Agence Parcs Canada Réhabilitation des murs du Canal-De-Lachine Réparation et remplacement de murs de couronnement et réparation d'assises

(Secteurs I.7, I.8 et I.9-Bassin no.4) Projet N° CLAC-1455-09 Addenda n° 01

PRÉCISIONS ET MODIFICATIONS AUX PLANS ET DEVIS

02/37

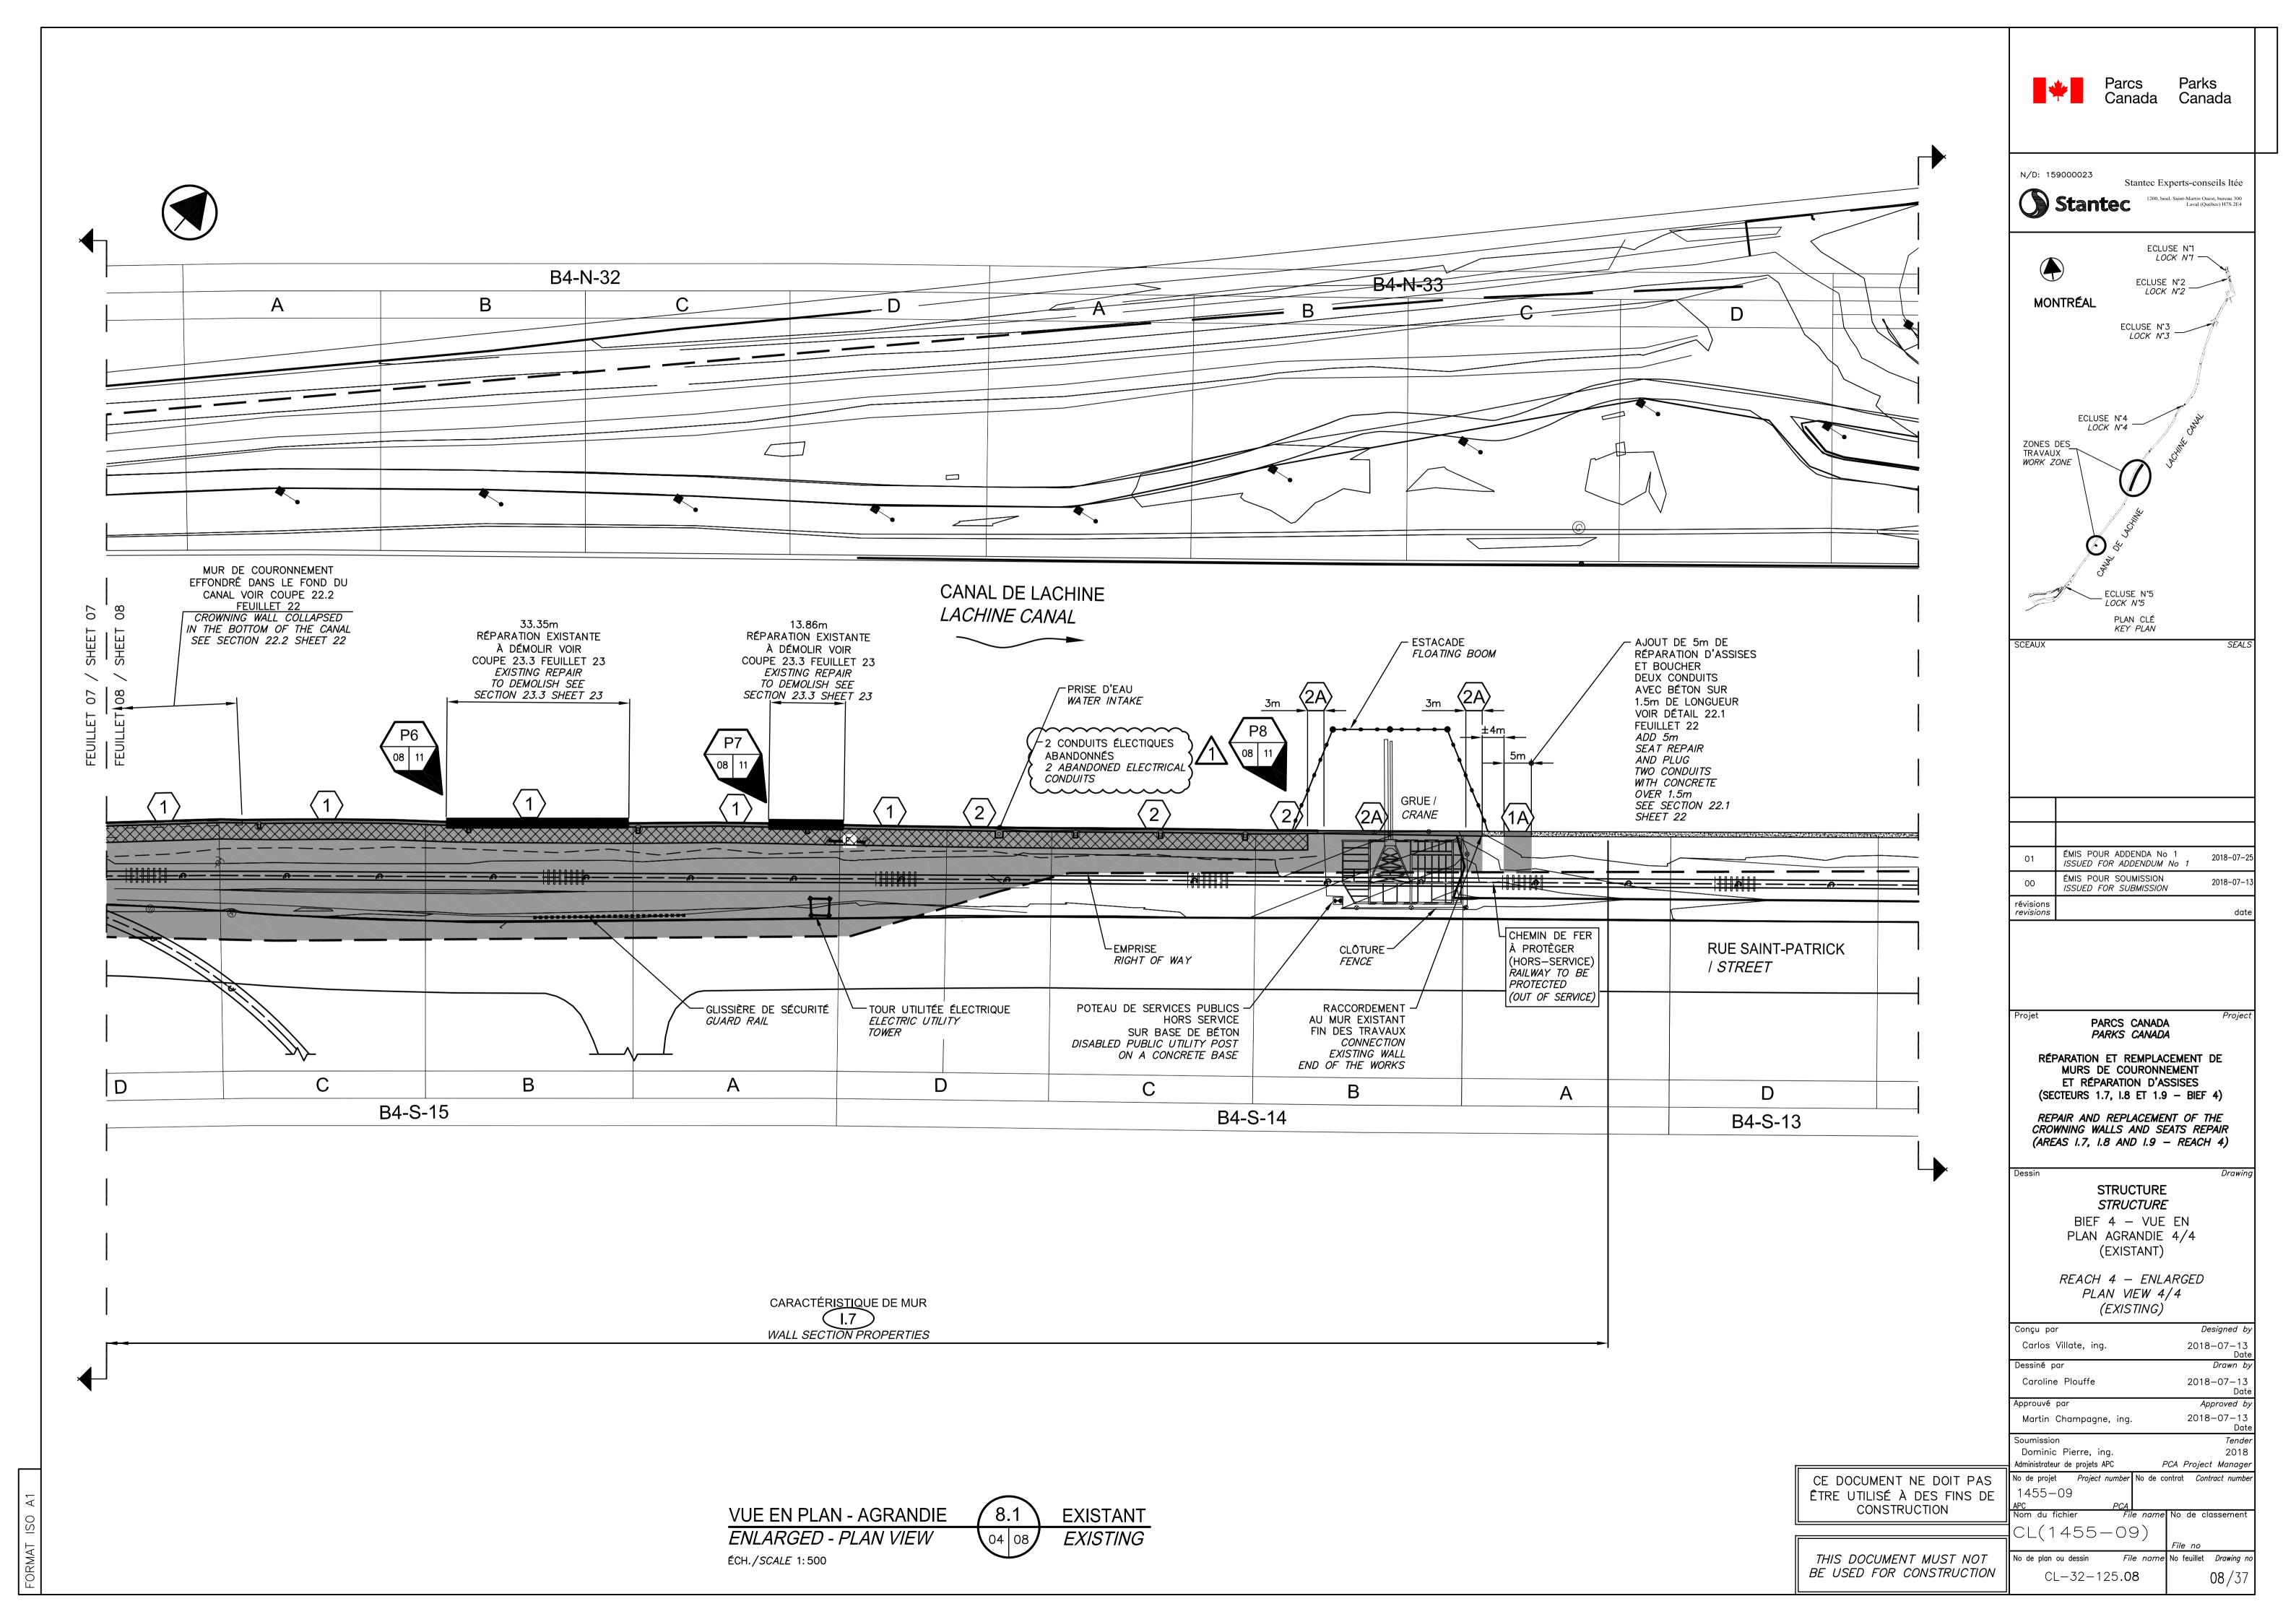
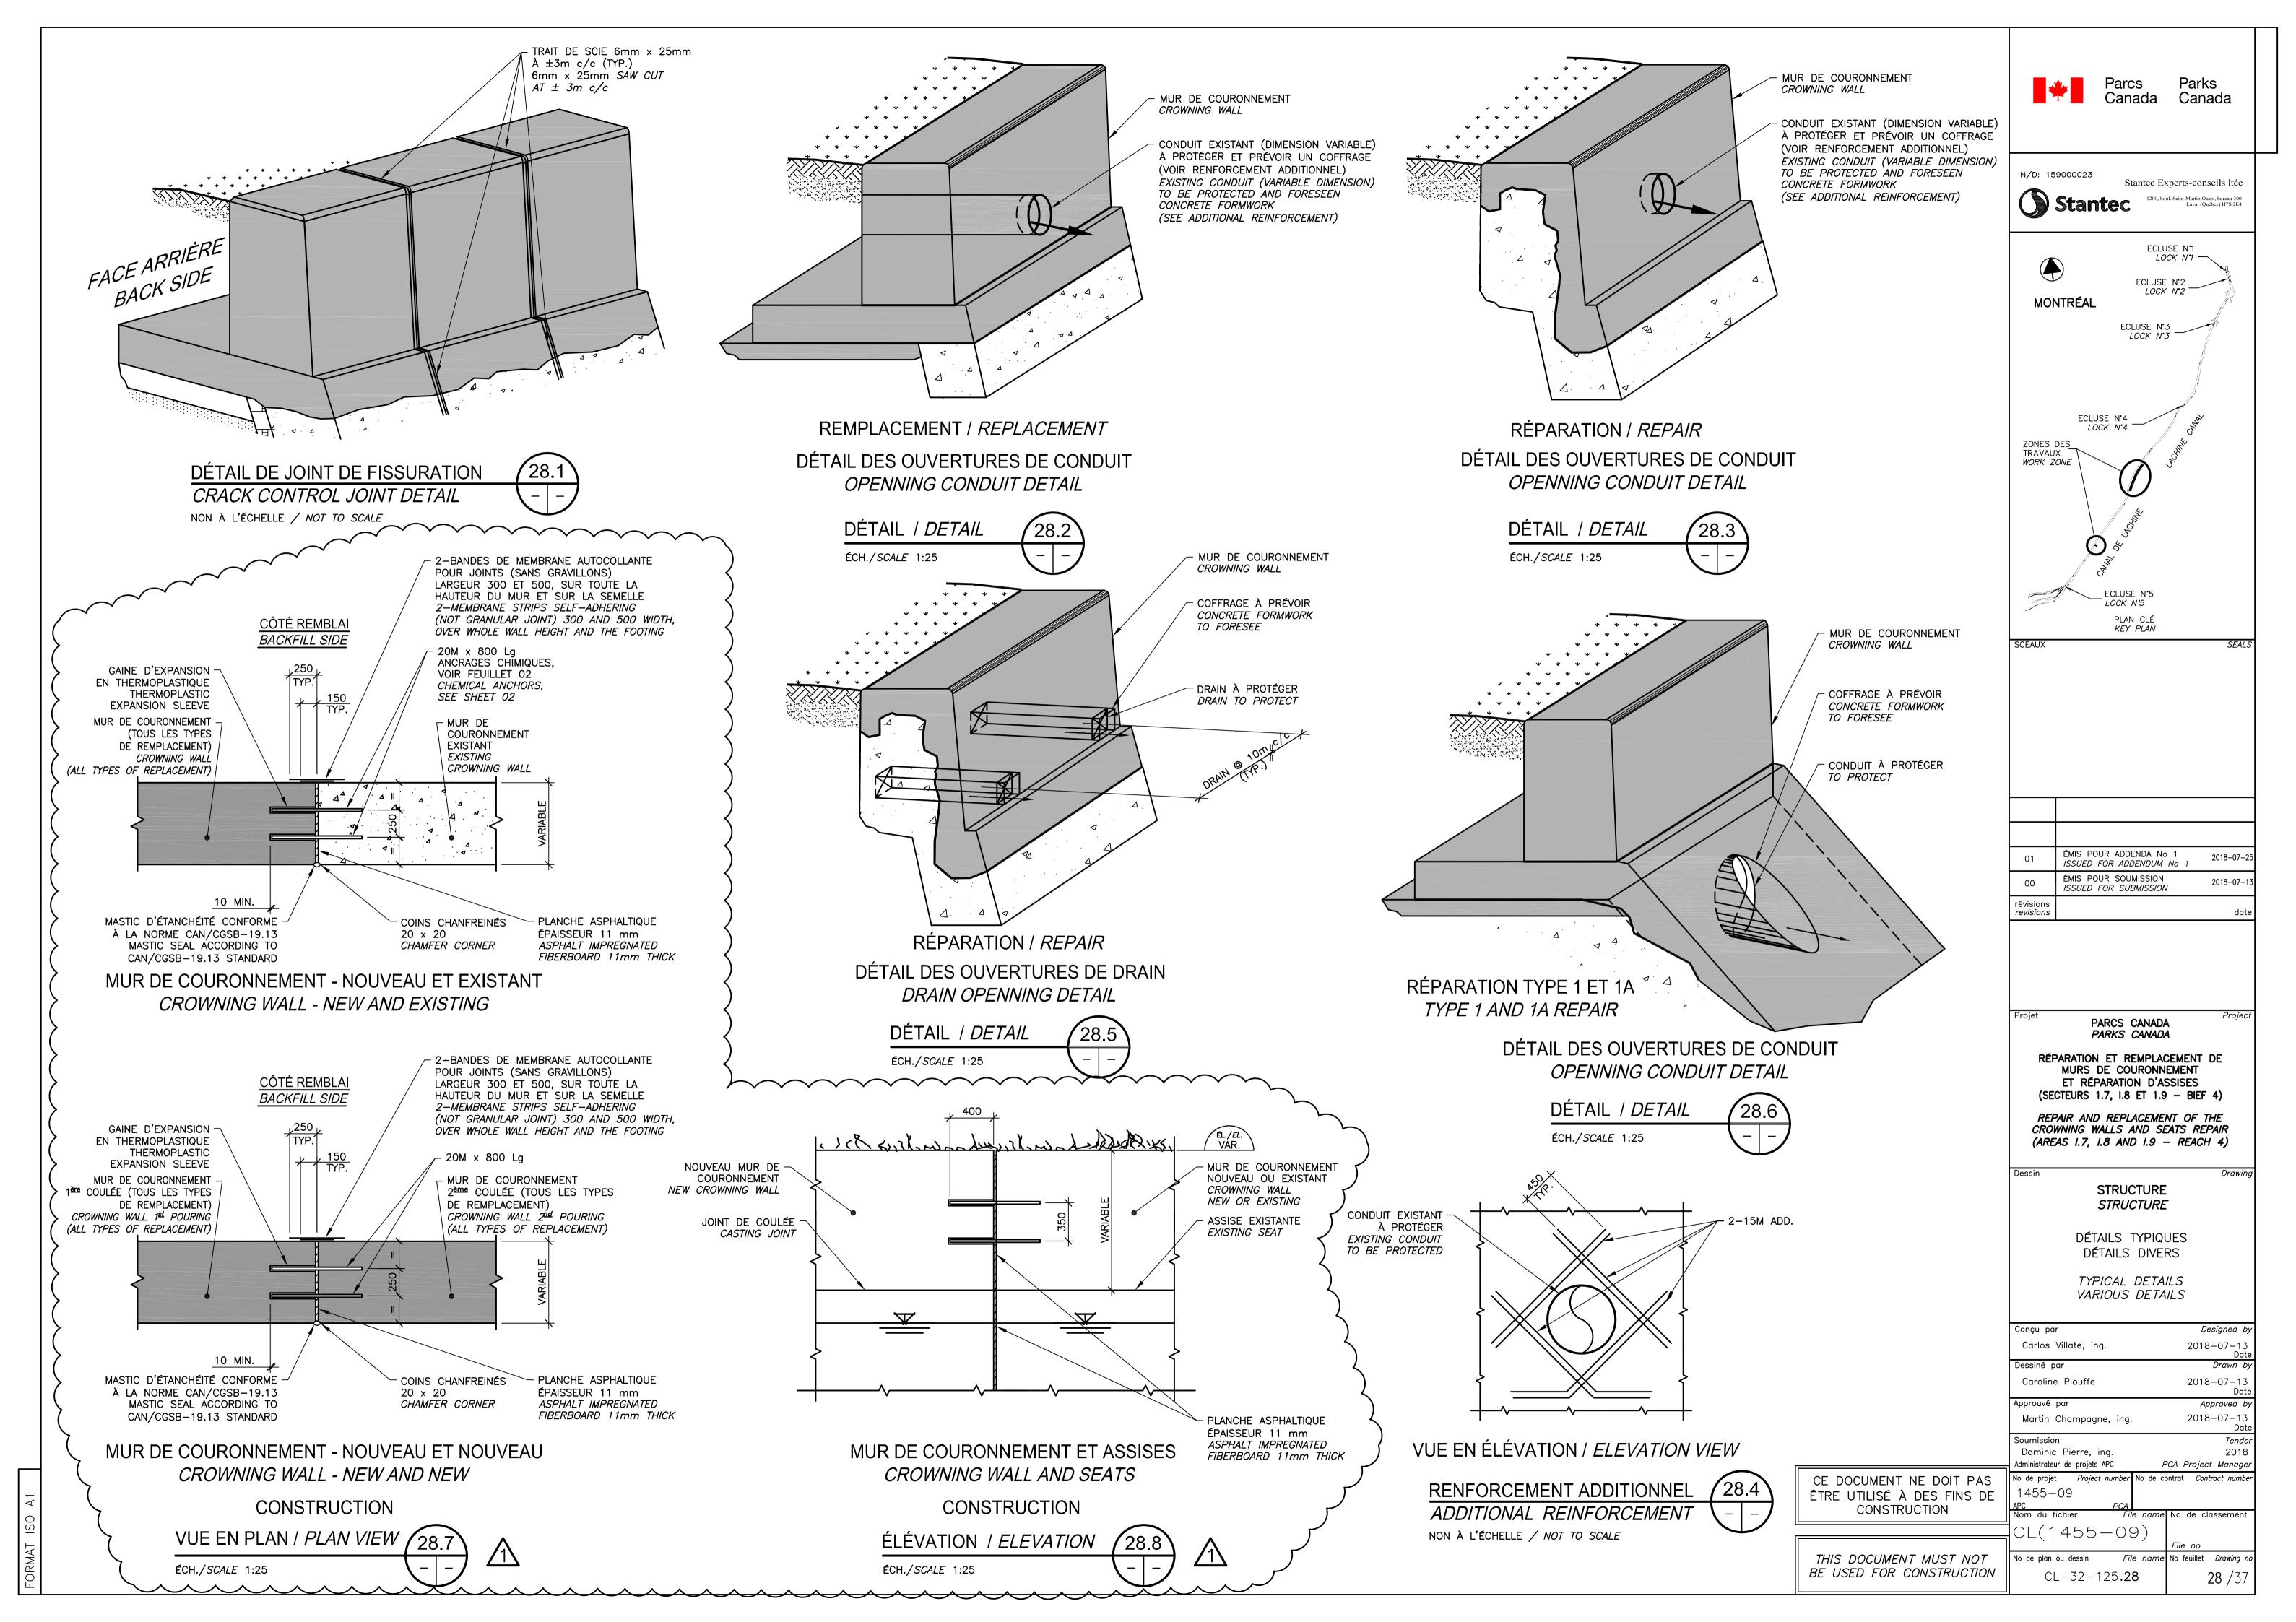
1.2 <u>Modifications apportées au cahier de plan, la page 02 révision 00 est supprimée et remplacée par la page 02 révision 01 :</u>

Mise à jour des notes de joints et membranes.
